Keuringsverslag van een elektrische laagspanning- en zeer lage spanningsinstallatie

NIET CONFORM

Straatnaam Ketelstraat
Huisnummer 26
Busnummer
Postcode 3680
Gemeente Neeroeteren
Land België

Controlebezoek van een oude huishoudelijke elektrische installatie van een wooneenheid bij verkoop op vraag van de verkoper volgens (KB 08/09/2019) - AREI Boek 1- 8.4.2. en 8.2.1. en 4.2.4.3.

Afbeelding schakel- en verdeelbord:

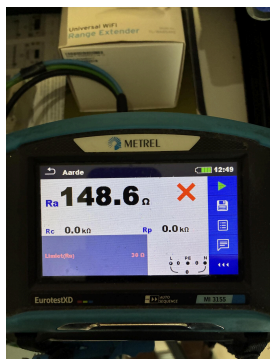
- 11.01 Eéndraadschema van de installatie is niet aanwezig. (Boek 1 Afdeling 2.12 - 2.13 en 3.1.2) Niet aanwezig
- 11.03 Situatieschema van de installatie is niet aanwezig. (Boek 1 Afdeling 2.12 - 2.13 en 3.1.2) Niet aanwezig

- 12.02 De waarde van de isolatieweerstand van één of meerdere stroombanen is kleiner dan 0,5M ohm. (Boek 1 Onderafdeling 6.4.5.1.)
- 12.05 De spreidingsweerstand is groter dan 100 ohm. (Boek 1 Onderafdeling 4.2.3.2.)

- 15.01 De aanduiding van de stroomkringen en/of apparatuur, aansluitklemmen, enz dient aangebracht of vervolledigd te worden. (Boek 1 Onderafdeling 3.1.3.1. en 3.1.3.3.A. en 5.1.6.1)

- 15.03 Het verdeelbord is niet makkelijk toegankelijk. (Boek 1 Onderafdeling 5.3.5.1.C.) Ladder nodig om goed aan het bord te kunnen is niet ok
- 15.08 Beschadigd en gebroken materiaal dient vervangen of hersteld te worden. De beschermingsgraad van het verdeelbord tegen rechstreekse aanraking is onvoldoende. (niet tenminste IPXX-B) (Boek 1 Onderafdeling 4.2.2.3.)

- 16.04 Een differentieelstroombeschermingsinrichting met een gevoeligheid van 30mA is te plaatsen voor installaties van badkamer, wasmachine, vaatwas, droogkast en/of gelijkaardige toestellen. Deze dient ondergeschikt te zijn aan de hoofddifferentieelstroombeschermingsinrichting (Boek 1 Onderafdeling 7.1.4.3. en 4.2.4.3.)

- 17.01 De smeltzekeringhouders of houders van kleine vermogensschakelaars met pennen met een sectie kleiner dan 10mm2 zijn niet voorzien van kalibreerelementen. (Boek 1 Onderafdeling 5.3.5.5.A.)
